## RAPPORT INITIAL DE CONTROLE TECHNIQUE

### Extension du tribunal administratif - Dijon

N° D'AFFAIRE : 2119454.1.V2  
 N° CHRONO : 2

**N°E13 - 2**

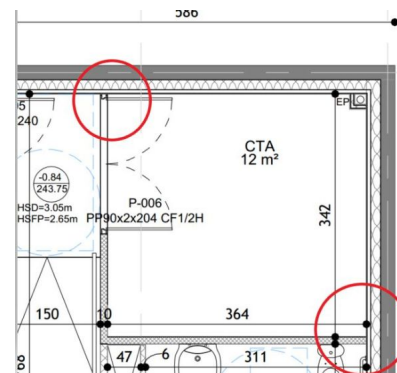
Nous émettons cependant un avis suspendu concernant le point illustré dans la photo ci-dessous, qui montre que le degré CF n'est pas respecté en raison de la continuité de deux isolants (cercle rouge).
